関原発第186号  
2022年7月7日

高浜発電所原子炉施設保安規定変更認可申請書

高浜発電所原子炉施設保安規定変更前後比較表

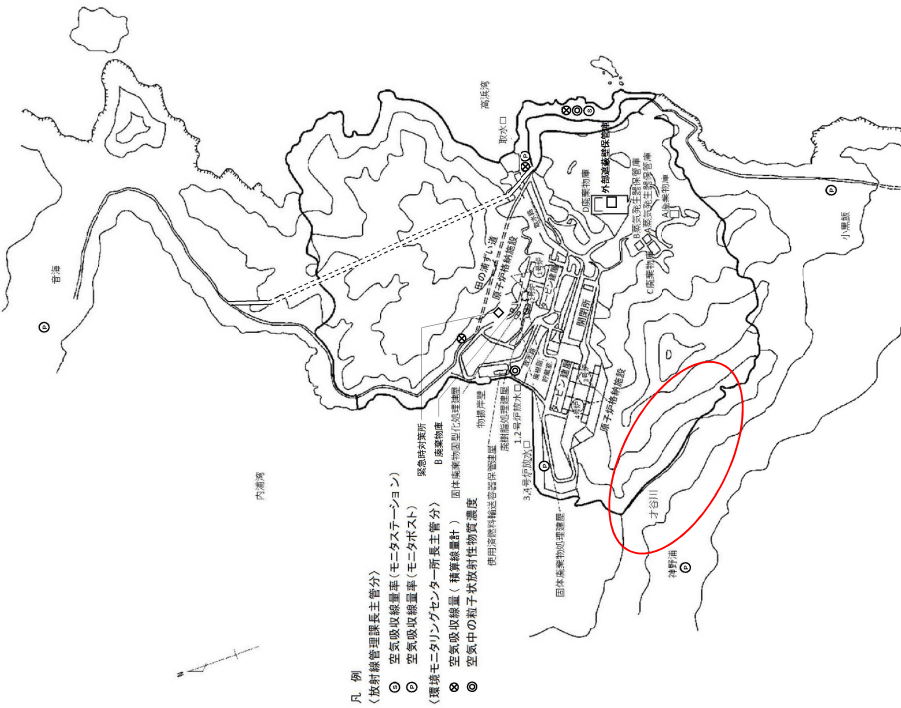
変更前	変更後	理由
<p>(周辺監視区域)</p> <p>第111条 周辺監視区域は、図111に示す区域とする。</p> <p>2. 放射線管理課長は、第1項の周辺監視区域境界に、柵を設けるかまたは標識を掲げる。ただし、当該区域に立ち入るおそれのないことが明らかなる場合は、この限りでない。</p> <p>3. 安全・防災室長は、業務上立ち入る者以外の者の立ち入りを制限する。</p> 	<p>(周辺監視区域)</p> <p>第111条 周辺監視区域は、図111に示す区域とする。</p> <p>2. 放射線管理課長は、第1項の周辺監視区域境界に、柵を設けるかまたは標識を掲げる。ただし、当該区域に立ち入るおそれのないことが明らかなる場合は、この限りでない。</p> <p>3. 安全・防災室長は、業務上立ち入る者以外の者の立ち入りを制限する。</p> 	<p>原子力災害抑制圧道路等整備による敷地境界の変更に伴う変更</p>
